STUDER

SI 103/87 D/E
Software A810 25/86
Bestellnr. 20.100.810.00
Ordering no. 20.100.810.00

SI 95 / 86 D/E
A810 Software 4085

A810 Software 25/86

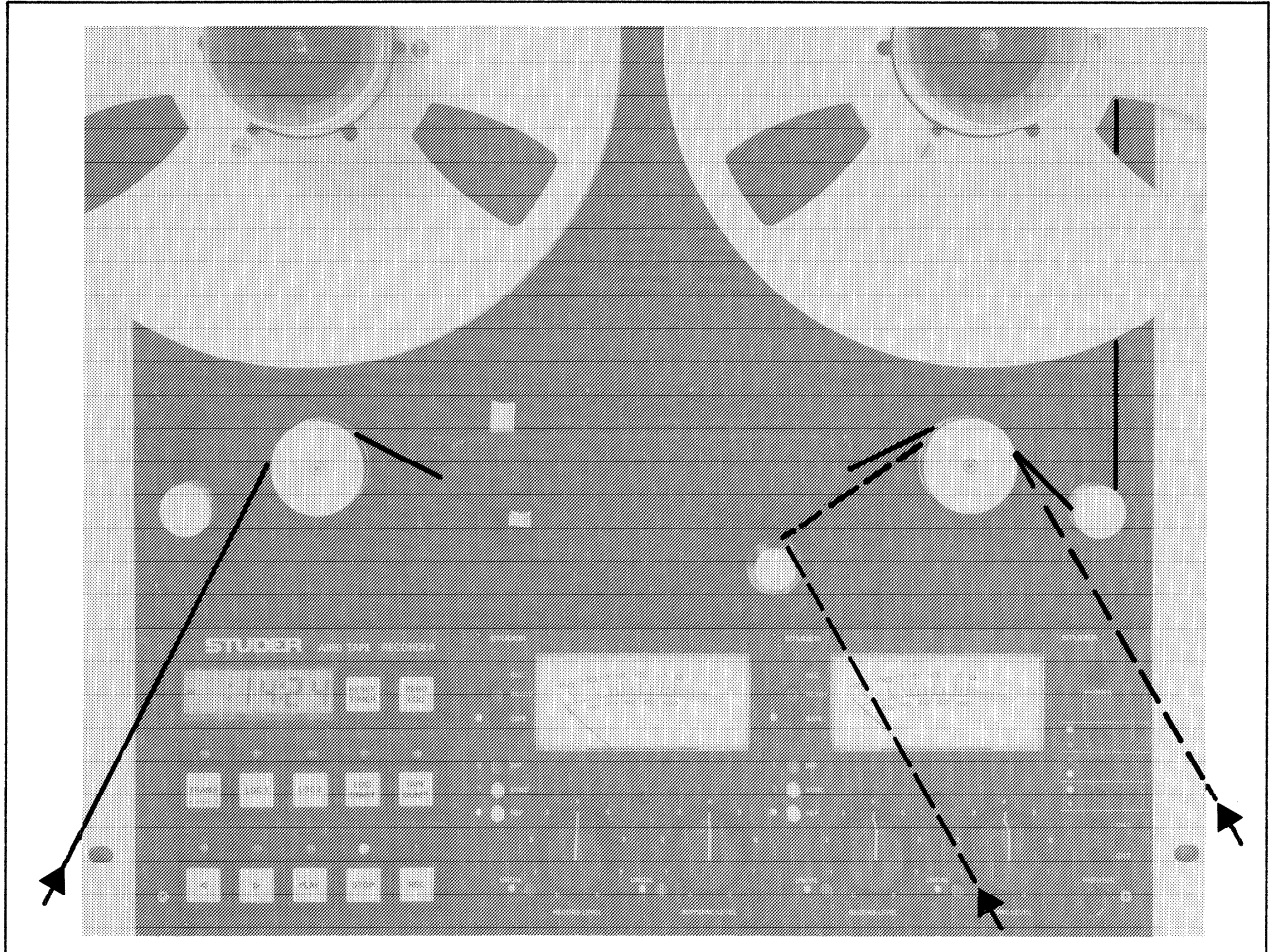
7. Pull up the tape after cutting:

It is possible to pull up (wind) the tape on to the corresponding tape reel when pressing the push button > or < if both tape tension sensors are in restposition.

Guide the tape over the left or right hand guide roller (depending on the pull up direction) so that it remains in contact with the heads. (See drawing).
The speed of the pull up mode can be controlled by finger pressure on the tape.

MASTER CONTROL PCB 1.810.733-00

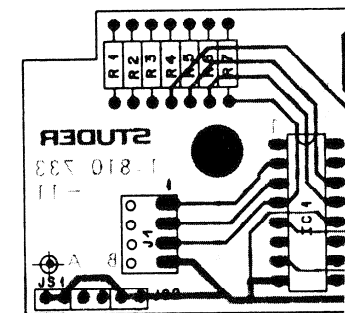
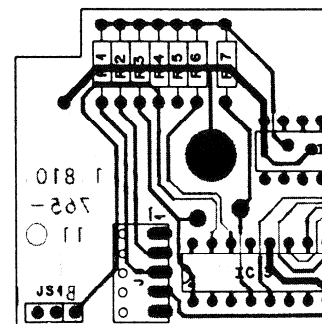
This function is now selectable by a jumper on the Masterpanel.

The jumper JS2 on the Master-Control PCB 1.810.733.00 has the following new function:

The jumper JS1 on the Master-control PCB 1.810.765.00 has now the following function:

JS2 in POS A = Function change-over locked with Stop-Key

JS2 in POS B = Function change-over directly switchable

JS1 in POS A = Function change-over locked with Stop-Key

JS1 in POS B = Function change-over direct switchable.

In order to make possible an automatic changeover from Tape A to Tape B in the A810 Pilot version (or vice versa) the jumper must be in position B.

A810 Software $\left\langle \begin{array}{l} \text{matched to} \\ \text{Anpassung an} \end{array} \right\rangle$ TLS 4000

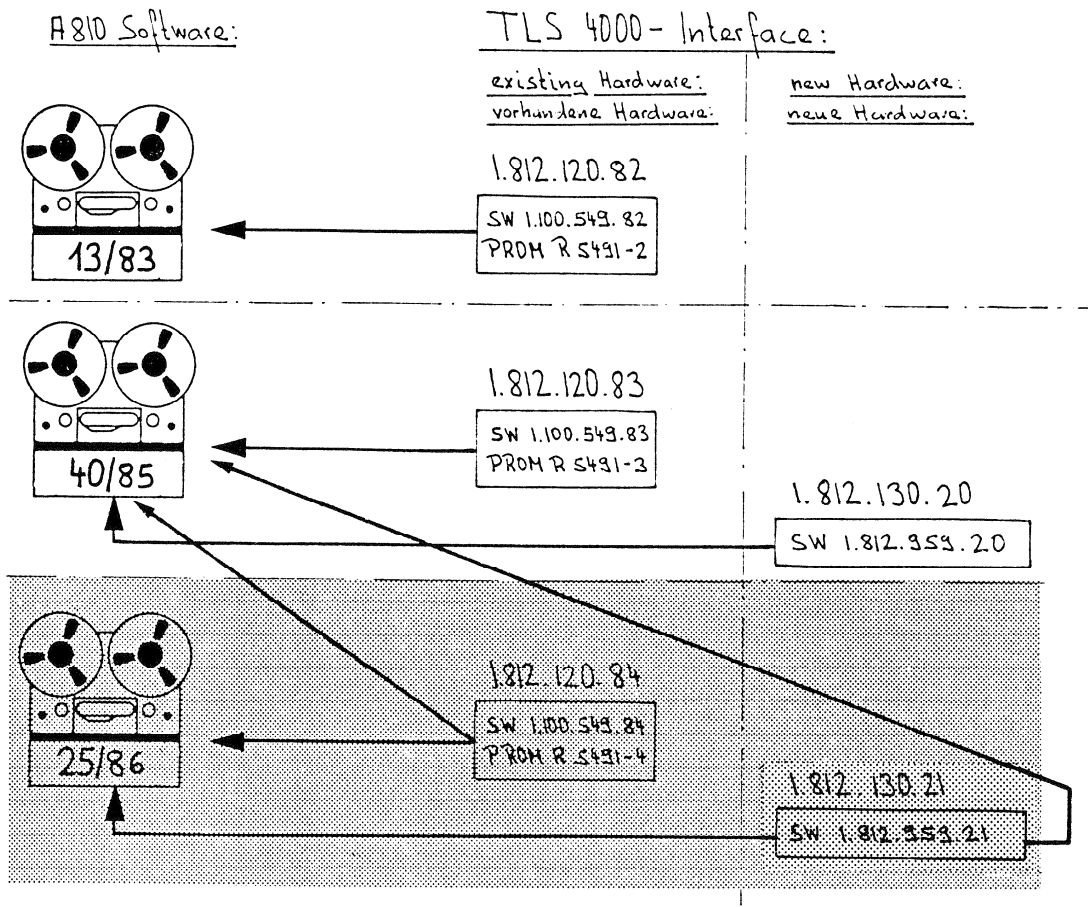
When using the A810 with the new software 25/86 in a synchronizer system together with the STUDER synchronizer TLS 4000, the old software (R5491-2 or R5491-3) of the interface PCB 1.812.120 must be replaced by R5491-4.

The different Software - conditions of the A810 require also different Software (SW) for the TLS 4000 Interface.

To ensure reliable operation of the synchronizer-system we recommend to all TLS 4000 users to up-grade A810 Software to 25/86.

Layout 1.820.780.12
 Bestückungsplan 1.820.780.12

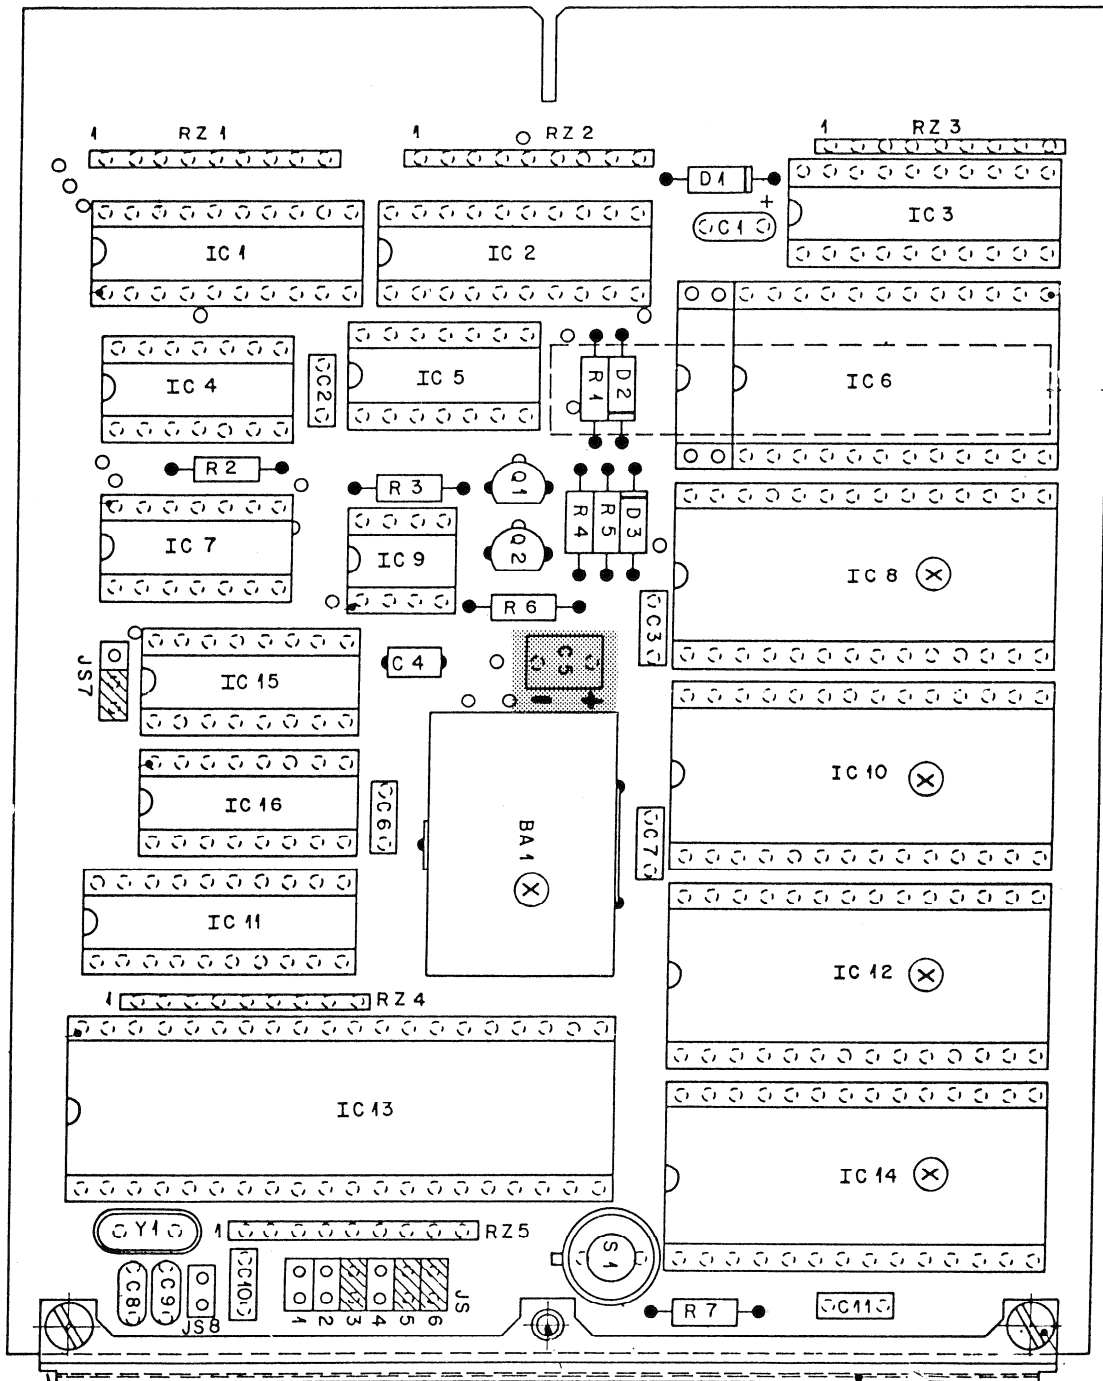
To make sure that the microprocessor with the MPU PCB 1.820.780.81 and 1.820.780.82 (Layout 1.820.780.12) starts up smoothly in all cases, the MPU reset time must be lengthened to 100ms.

Therefore, capacitor C5 (0,47 µF) of the microprocessor board layout 1.820.780.12 has to be changed to 10 µF 59.26.2100 (see layout).
